Projet d'ombrières agrivoltaïques
de l'Ouvrinois

**Réponse à la demande de pièces
complémentaires dans le
formulaire de demande d'examen
au cas par cas déposé le
18/11/2025**

Figure 1 : Plan de masse du projet

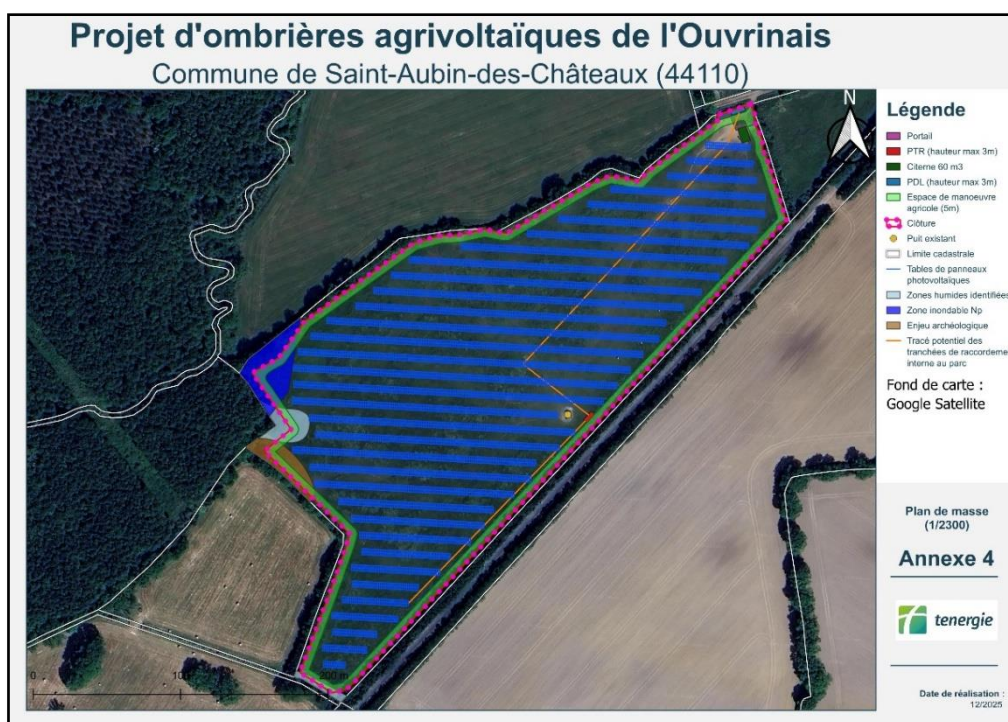
Rubrique 4.3.1 : reporter sur le plan masse du projet le tracé des tranchées de raccordement entre les ombrières et les postes électriques.
De plus, le **raccordement de l'installation au réseau public** est partie intégrante du projet. Ces éléments doivent être décrits ainsi qu'une analyse de leurs incidences potentielles sur l'environnement.

Dans le plan masse fourni en annexe 4, il n'est pas évident de valider que l'implantation des tables évite les secteurs humides et ceux à présomption archéologique à l'ouest de la parcelle. Clarifier cette mesure.

Un tracé des tranchées de raccordement entre les ombrières et les postes électriques a été ajouté sur le plan de masse du projet, en annexe 4, comme une esquisse d'un tracé possible.

Néanmoins, les tracés de tranchées de raccordement seront définis exactement en phase de pré-construction du projet lorsque ce dernier sera considéré comme constructible. Le tracé des tranchées prennent dans tous les cas en compte les enjeux identifiés sur le site donc éviteront naturellement les zones humides et la zone inondable identifiées.

Comme le montre le plan de masse du projet (cf. Figure 1), aucune tranchée de raccordement interne entre les ombrières et les postes électriques n'aura d'impact sur les zones humides identifiées ou sur les enjeux archéologiques identifiés.

Le plan de masse en annexe 4 a été ajusté pour faire apparaître les secteurs humides et la zone à enjeu archéologique, qui ont été évités lors de l'implantation des ombrières.

Figure 3 : Schématisation de l'écoulement des eaux pluviales sur les ombrières

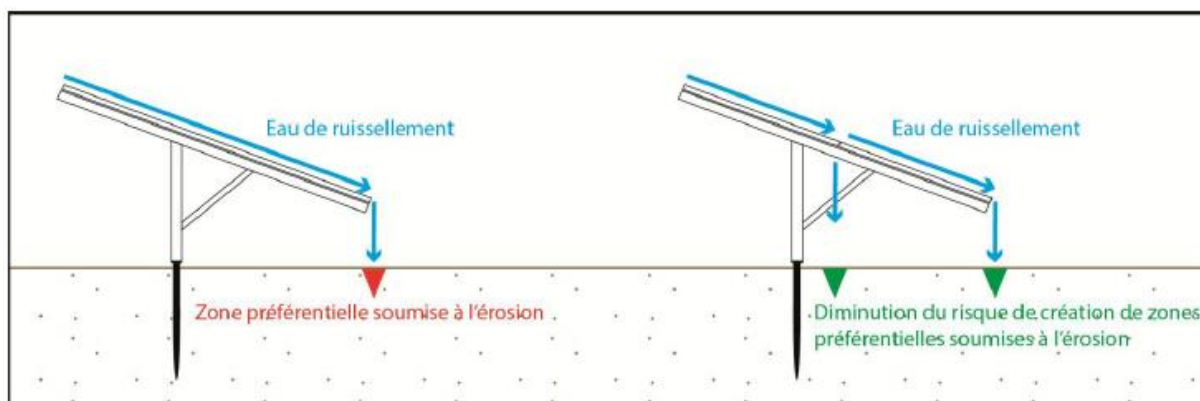
Rubrique 6.1 : préciser les impacts du projet sur l'écoulement et l'infiltration des **eaux pluviales** au droit des structures et les mesures proposées pour les réduire. Apporter une analyse de l'impact de ces ruissellements sur l'alimentation des zones humides présentes sur et à proximité de la parcelle du projet.

Un interstice de 2 à 3 cm entre les modules sera mis en place pour permettre un meilleur ruissellement naturel des eaux pluviales (cf. Figure 3).

L'eau de pluie tombant sur chaque panneau va s'écouler dans le sens d'inclinaison de ce dernier vers le sol. En positionnant les modules de façon non jointive, une répartition régulière de l'eau sur le sol, sans concentration en bas de rangées, ni dessèchement sous les panneaux est favorisée.
